**ADDITIONAL TECHNICAL INFORMATION**  
**SCHEDA TECNICA AUSILIARE DI IMPIANTO**

**PWR25H vs SILVER1B**

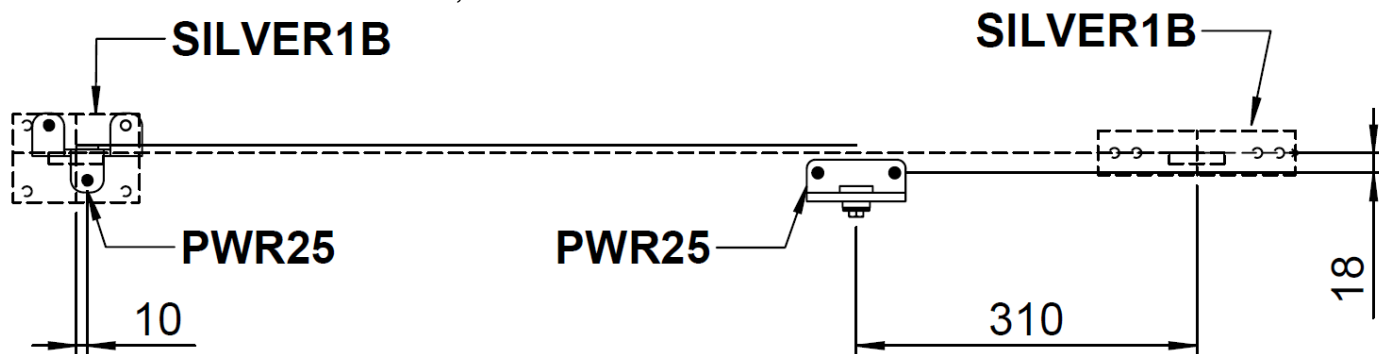
Alignment with column brackets, keeping distances from the gate hinges:

*Allineamento staffe lato colonna, mantenendo le distanze dalle cerniere anta:*

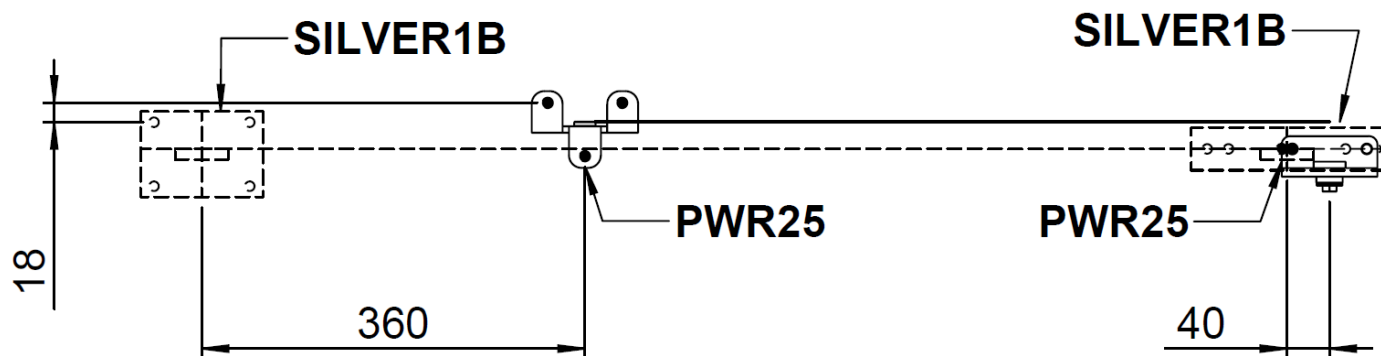
Aligning the gate side brackets, hiding the previous holes:

*Allineamento staffe lato cancello, nascondendo i fori precedenti:*

- = Holes do not match, to be done / *Fori non combaciano, da fare*
